# Quartierplanung "Finkelerweg" **Mitwirkungsbericht**

Berichterstattung nach § 2 RBV-BL zum Mitwirkungsverfahren

Stand Dokument: 5. November 2020

Abbildung 1 Bebauungsvarianten Machbarkeitsstudie, Quelle: Gschwind Architekten BSA SIA, Basel

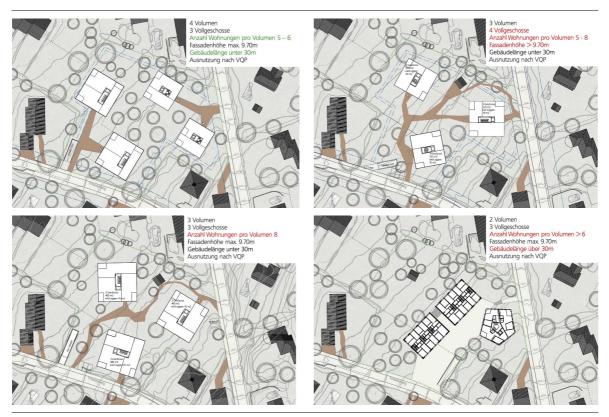
Eine Bebauung mit drei oder vier Baukörpern, welche aufgrund der Grösse und Form des Areals gut angeordnet werden könnte, führt zu einem weitgehenden Verlust des Obstbaumhains und es bleiben kaum zusammenhängende Strukturen vorhanden. In der Beratung der verschiedenen Bebauungsstrukturen mit der Baukommission Arlesheim hat sich die Erkenntnis herausgestellt, dass eine substanzielle Erhaltung des Obstbaumhains mit einer Bebauung nach vereinfachtem QP-Verfahren nur fragmentarisch möglich ist. Die Baukommission kam daher zur Empfehlung, eine Bebauung mit einem Riegelbauköper und einer weiteren Baute zur verfolgen, welches ein ordentliches Quartierplanverfahren voraussetzt. Durch das Komprimieren der Nutzung auf zwei Bauten kann ober- und unterhalb des Riegels ein zusammenhängender Bereich eines Obstbaumhains ausgebildet werden. Der Gemeinderat unterstützte die Empfehlungen der Baukommission zur Bebauung des Areals sowie dem damit verbundenen Umgang mit dem bestehenden Obstbaumhain.

Die Bauherrschaft hat sich auf dieser Basis entschieden eine Bebauung im ordentlichen QP-Verfahren (jedoch ohne eine Erhöhung des Nutzungsmass gegenüber den vereinfachten QP-Verfahren) zu planen, um den Erhalt einer zusammenhängenden Obsthainstruktur langfristig zu ermöglichen. Entsprechend wurde das Projekt durch Gschwind Architekten BSA SIA Basel mit A.&M. Künzel Landschaftsarchitekten Binningen als Grundlage des ordentlichen Quartierplanverfahrens weiterentwickelt.

Abbildung 2 Baumkonzept mit erhaltenen Bäumen und Ersatzpflanzungen, Quelle: Gschwind Architekten BSA SIA, Basel

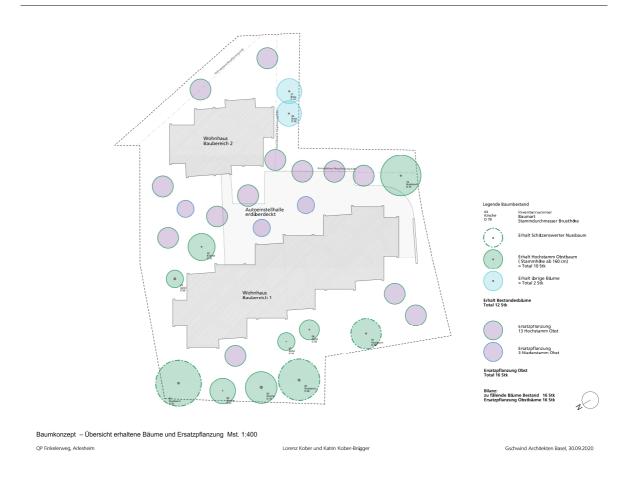
2.	Aussenraum			
2.1.	Berücksichtigung Obstbaumhain	Es wird bezweifelt, dass mit den aktuellen Quartierplan-Vorschriften die Ziele der Zone mit Quartierplan-Pflicht betreffend Rücksichtnahme auf den bestehenden Obstbaumhain erfüllt werden. Bemängelt wird, dass vom bestehenden Obstbaumhain nur drei Nussbäume erhalten bleiben, zudem sind junge Bäume für die Umwelt weniger wertvoll als gesunde alte Bäume. Die Rücksichtnahme auf den Obsthain geht aus Sicht der Mitwirkenden zu wenig weit.	SP	Im Rahmen der Entwicklung des Bebauungskonzepts war die Rücksichtnahme auf den bestehenden Obstbaumhain ein wichtiges Thema. Es hat sich gezeigt, dass eine Bebauung des Areals mit einer voll-
		Der Quartierplan widerspricht der Vorgabe im Zonenplan Siedlung § 11.13, da der alte Obstbaumbestand zu 100% abgeholzt wird. Dies wiederum widerspricht dem Leitbild der Gemeinde, wonach der Gemeinderat die Vielfalt an Lebensräumen sowie Tier- und Pflanzenarten erhält und fördert.	Sa	ständigen Erhaltung des vorhandenen Obstbaumhains nicht möglich ist. Der Gemeinde machte aufgrund dieser Erkenntnisse, die Auflage, dass mit einer Neubebauung des Areals ein Ersatz für den Obstbaumhain vorgenommen werden muss.  Mit der Anordnung der Bebauung kann ein Bereich hergestellt werden, welcher, die Neuausbildung eines Baumhains im mittleren Bereich des Areals ermöglicht und ein Teil des Baumbestands im westlichen Bereich erhalten werden kann. Mit der Anordnung der Bebauung wird zudem eine räumlich wahrnehmbare Struktur auf dem Areal geschafften (vgl. dazu Kap. 5).

Nr.	Thema	Anliegen / Einwendungen (zusammengefasst)	Eingabe	Stellungnahmen Gemeinderat
		Allfällige Wiederherstellungs- und Ersatzmassnahmen müssen die Verluste in gleicher Art, mit gleicher Funktion und in gleichem Umfang kompensieren. Die aktuell vorgesehene Aussenraumgestaltung wird dem gemäss Einschätzung der Mitwirkenden nicht gerecht.	IDA	Im Quartierplan war bisher lediglich der Erhalt der drei erhaltenswerten Nussbäume vorgesehen. Jedoch war ein Erhalt von weiteren Bäumen im Projekt bereits vorgesehen, jedoch nicht detailliert im Planungsbericht erwähnt. Mit den Neupflanzungen ergibt sich eine gleiche Anzahl Bäume wie im heutigen Zustand.

Abbildung 3 Vorprojekt, Quelle: Gschwind Architekten BSA SIA, Basel

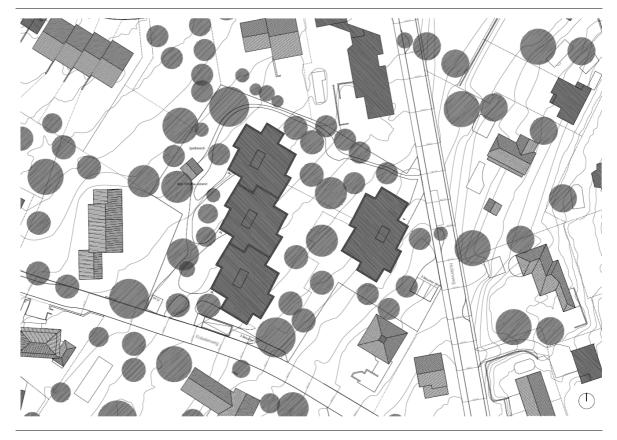
Mit dem vorliegenden Projekt kann nach Ansicht der Baukommission im unteren Bereich des Areals ein Teil des Obstbaumhains erhalten werden. Zudem kann im mittleren Bereich ein neuer Obstbaumhain als Ersatz geschaffen werden.

Auch die kantonale Arealbaukommission kam in ihrer Beurteilung zum selben Schluss. Das vorgestellte Freiraumkonzept, die Differenzierung des Bauvolumens sowie die Abstaffelung des grösseren Baukörpers in der Höhe werden begrüsst, Die Bauten passen sich gut in den Hang und ihr städtebauliches Umfeld ein.

Als Fazit kann in der Thematik der Berücksichtigung des Obstbaumhains festgehalten werden, dass es der Baukommission und dem Gemeinderat ein grosses Anliegen ist, dass die Form des Obstbaumhains, als zusammenhängende Struktur, erhalten werden kann, oder dass in geeigneter Weise ein Ersatz dafür vorgenommen wird. Mit der vorliegend im Quartierplan umgesetzten Form wird dies aus Sicht des Gemeinderates zweckmässig und sinnvoll umgesetzt.
